PROJET DUMONT

Étude d'impact sur l'environnement et le milieu social

Réponses aux questions et commentaires
du ministère du Développement durable,
de l'Environnement, de la Faune
et des Parcs du Québec
reçus le 11 mars 2013

JUILLET 2013
111-15275-01

COPYRIGHT	© Ausenco Limited		
PROJECT No	2280	SCALE	1:5000
SIZE	A1	REV	E
DRAWING No	2280-0000-G-102

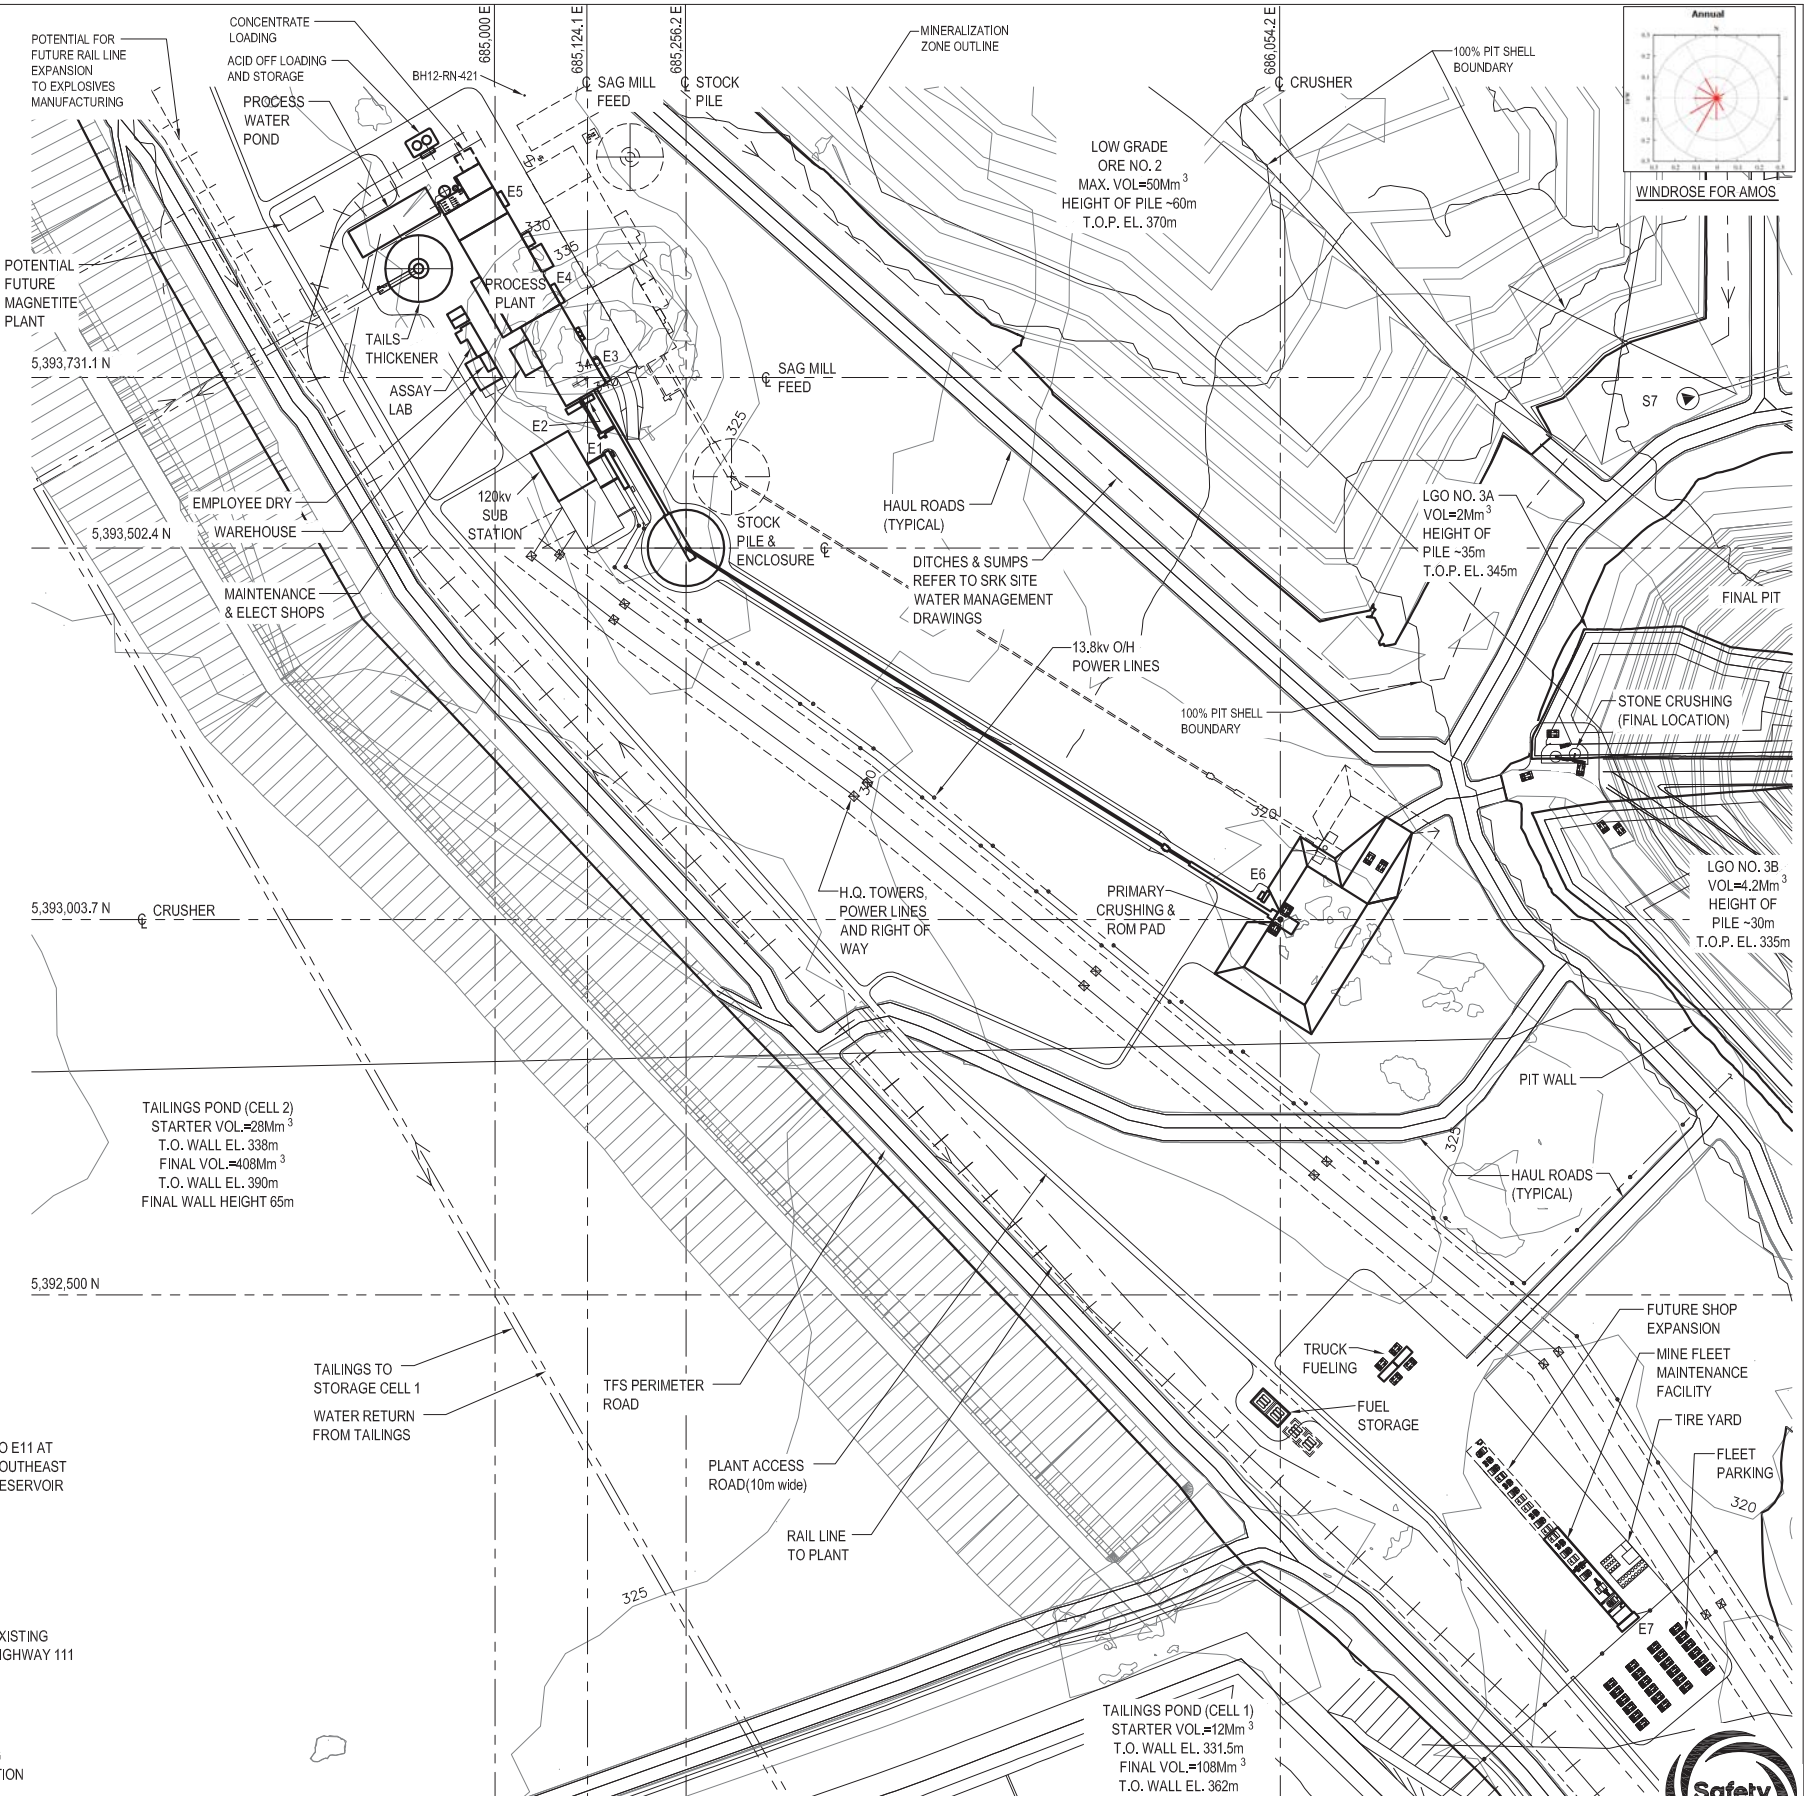
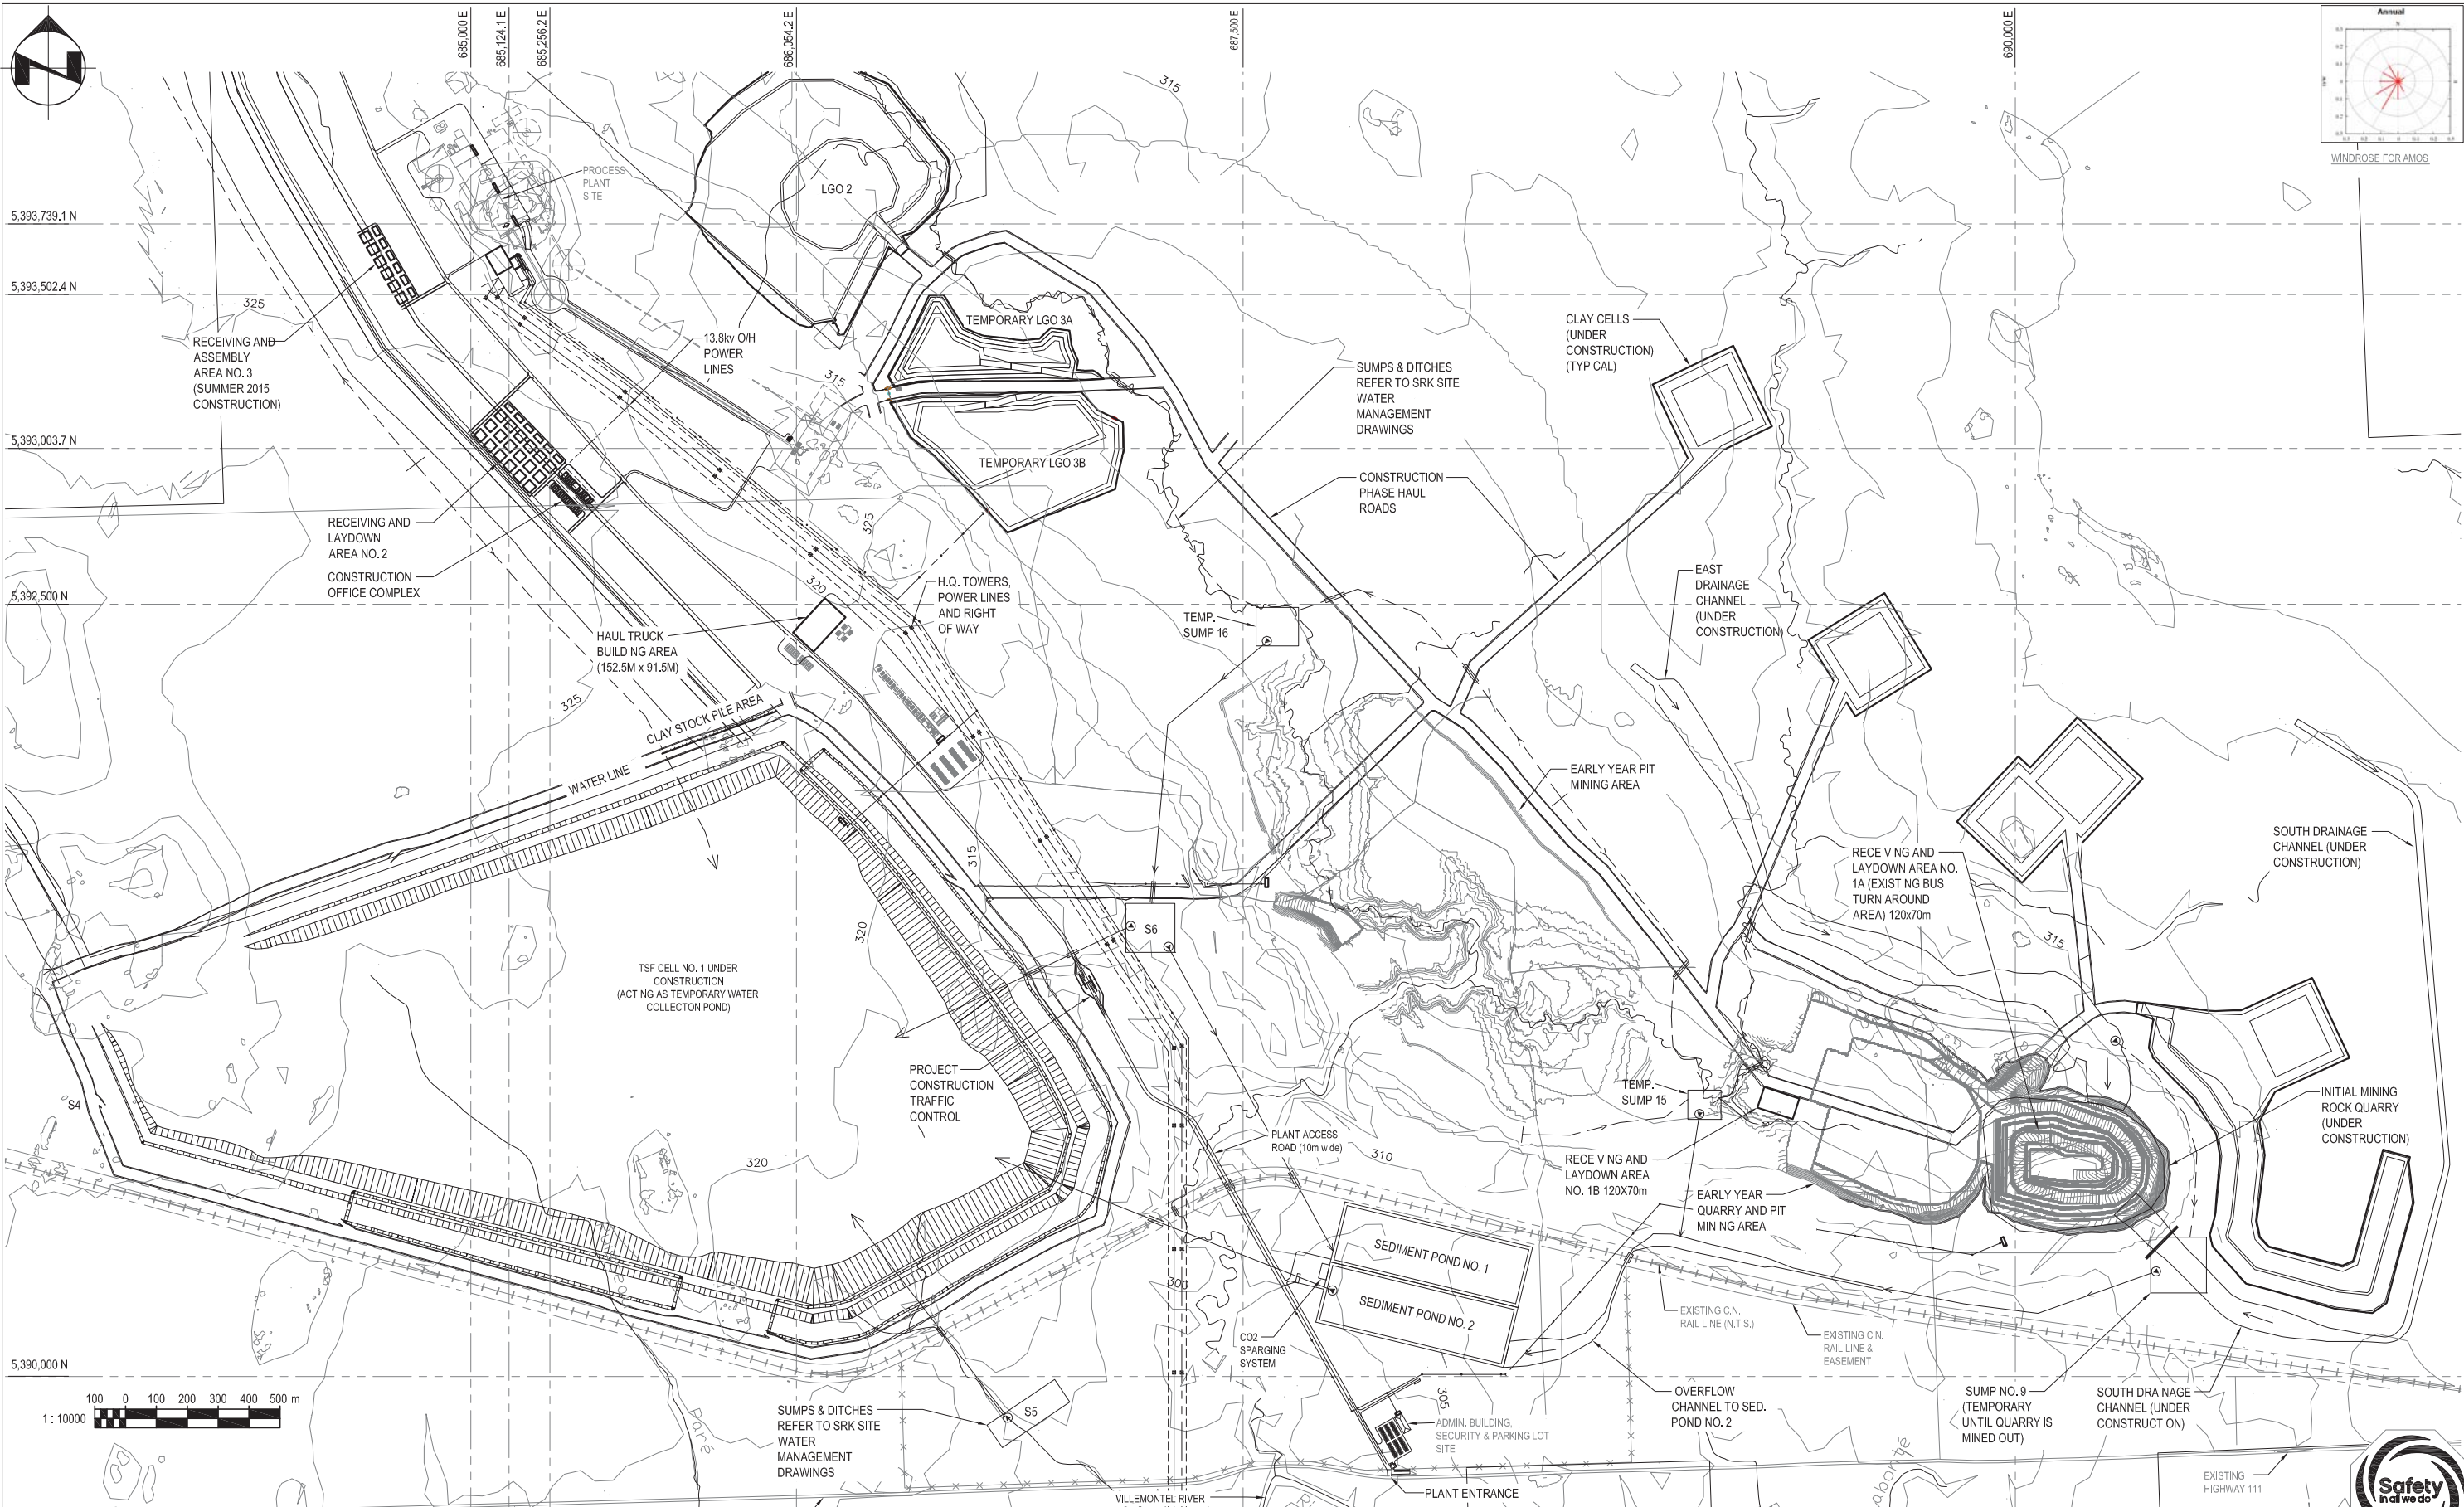
Une fois les haldes temporaires de minerai 3A et 3B épuisées (dessin 2280-0000-G 101) au courant de l'année d'exploitation 6, la station de concassage sera implantée près de la sortie nord-ouest de la fosse, à proximité de la station de concassage primaire. Le dessin 2280-0000-G-102 montre cet emplacement.
